Vários modelos Volkswagen, Audi, Seat e Skoda, equipados com motor 1.2 TSi de quatro cilindros

Código do motor: CBZA, CBZB, CBZC

Corrente de distribuição e Kits de corrente de distribuição

Alterações de produção durante 2011

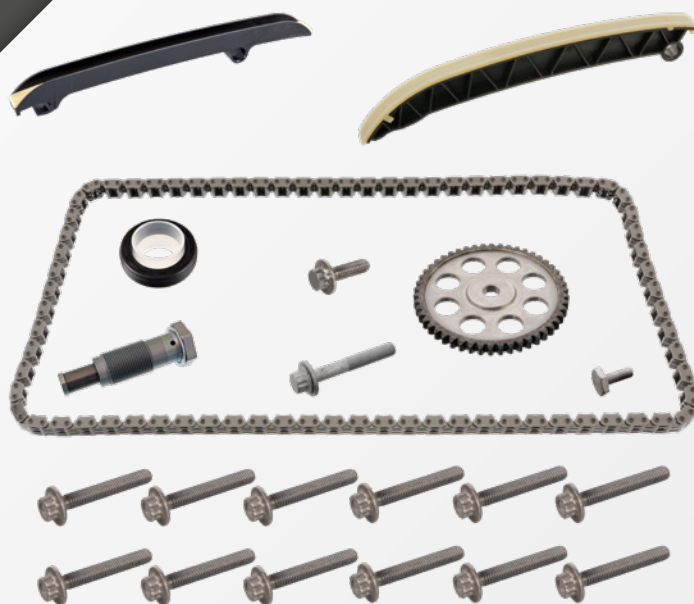
Foi introduzido um kit de corrente atualizado para o motor 1.2 TSi no final do ano de 2011. As alterações incluíram o seguinte:

- Corrente de distribuição mais larga
- Guias novas
- Tensor melhorado e maior
- Carretos com desenho dos dentes melhorado

Os motores produzidos após 2011 com o novo kit de corrente de distribuição não estão sujeitos ao ruído de arranque dos motores anteriores (sempre que a manutenção seja regular).
